# Brand- en rookwerende werkzaamheden

07-05-2024  
Innofire - Amber Dijkstra

Ronde: Brand- en rookwerende werkzaamheden	
Gemaakt op	01-05-2024
Gemaakt door	Innofire - Amber Dijkstra

Tekening website.pdf - Pagina 1

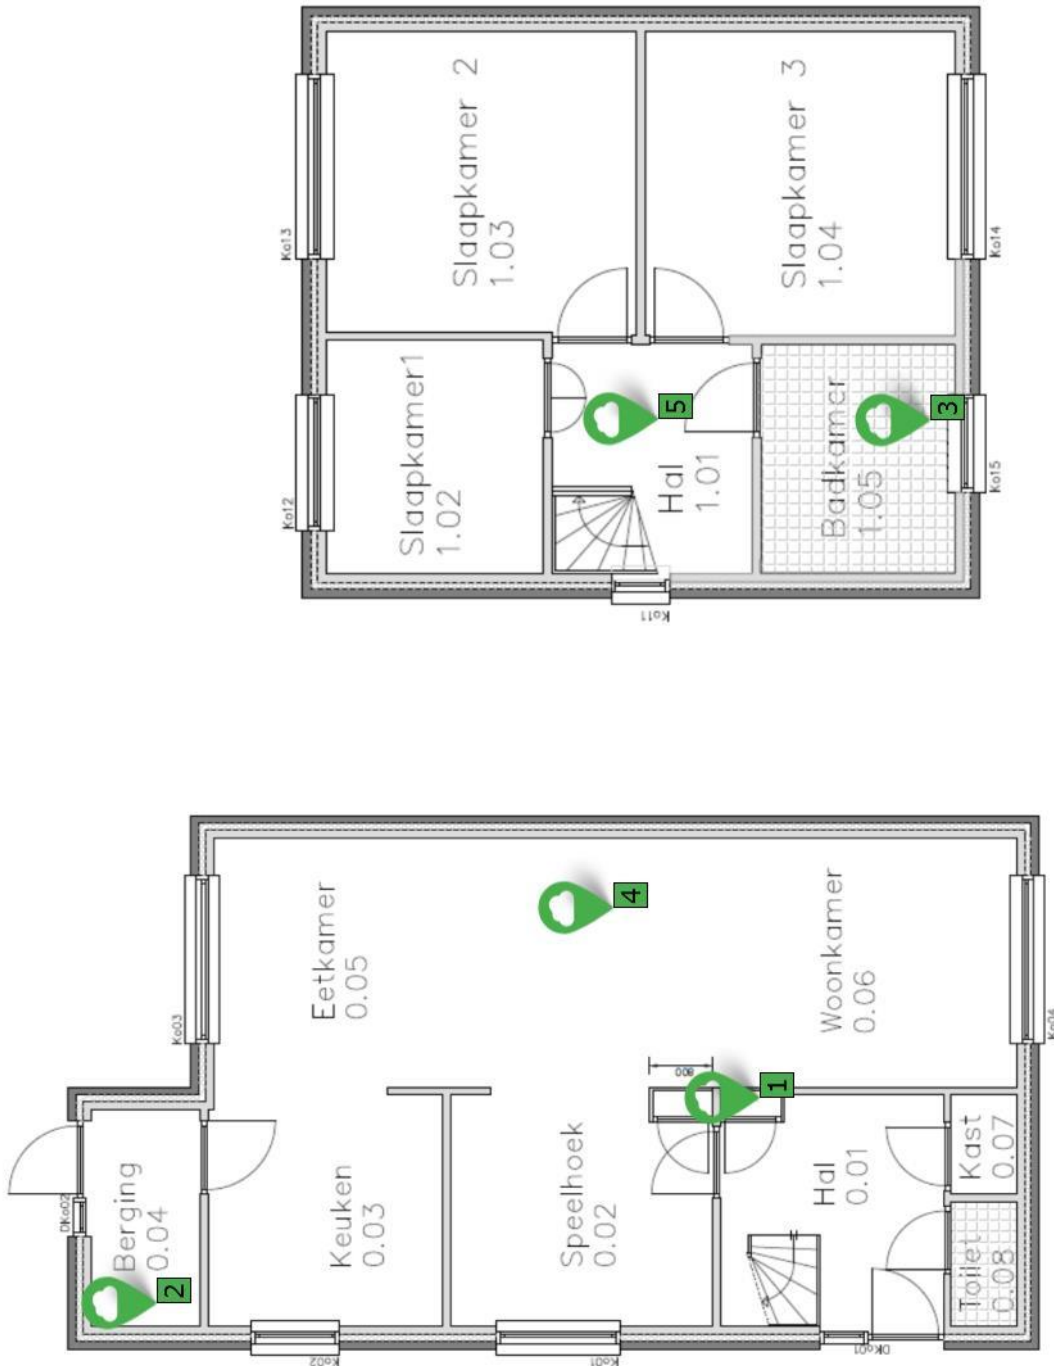
<p>1</p> 	
<b>Huisnummer/locatie</b>	Meterkast
<b>Bereikbaarheid</b>	Makkelijk
<b>Brandwerendheid</b>	30 minuten
<b>Zijdes</b>	Eenzijdig
<b>Omschrijving gebrek</b>	De meterkast is niet brandwerend afgewerkt.
<b>Status</b>	Gebrek verholpen
<b>Datum applicatie</b>	01-05-2024
<b>Toegepaste maatregelen</b>	Diverse leidingen voorzien van brandwerende kit en coating

<b>Huisnummer/locatie</b>	Berging
<b>Bereikbaarheid</b>	Makkelijk
<b>Brandwerendheid</b>	30 minuten
<b>Zijdes</b>	Eenzijdig
<b>Omschrijving gebrek</b>	Ventilatie box had geen vlinderklep en was niet brandwerend afgewerkt.
<b>Status</b>	Gebrek verholpen
<b>Datum applicatie</b>	01-05-2024
<b>Toegepaste maatregelen</b>	Vlinderklep geplaatst en deze leiding afgewerkt met steenwol, kit en coating.

<b>Huisnummer/locatie</b>	Toilet
<b>Bereikbaarheid</b>	Makkelijk
<b>Brandwerendheid</b>	30 minuten
<b>Zijdes</b>	Eenzijdig
<b>Omschrijving gebrek</b>	PVC leiding bevat geen brandwerend manchet, waterleiding is niet brandwerend afgewerkt.
<b>Status</b>	Gebrek verholpen
<b>Datum applicatie</b>	01-05-2024
<b>Toegepaste maatregelen</b>	Brandwerend knelmanchet FC6-110mm geplaatst waarna afgedekt met een hygiënekap. Waterleiding van de wastafel is afgewerkt met brandwerende kit en coating.

<b>Huisnummer/locatie</b>	Gehele woning
<b>Bereikbaarheid</b>	Makkelijk
<b>Brandwerendheid</b>	30 minuten
<b>Zijdes</b>	Eenzijdig
<b>Omschrijving gebrek</b>	Diverse leidingen niet brandwerend afgewerkt
<b>Status</b>	Gebrek verholpen
<b>Datum applicatie</b>	01-05-2024
<b>Toegepaste maatregelen</b>	Diverse leiding zijn afgewerkt met brandwerende kit en coating.

<p><b>5</b></p> 	
<p><b>Huisnummer/locatie</b></p>	<p>Hal</p>
<p><b>Bereikbaarheid</b></p>	<p>Makkelijk</p>
<p><b>Omschrijving gebrek</b></p>	<p>Missende rookmelder</p>
<p><b>Status</b></p>	<p>Gebrek verholpen</p>
<p><b>Datum applicatie</b></p>	<p>01-05-2024</p>
<p><b>Toegepaste maatregelen</b></p>	<p>Nieuwe rookmelder geïnstalleerd</p>
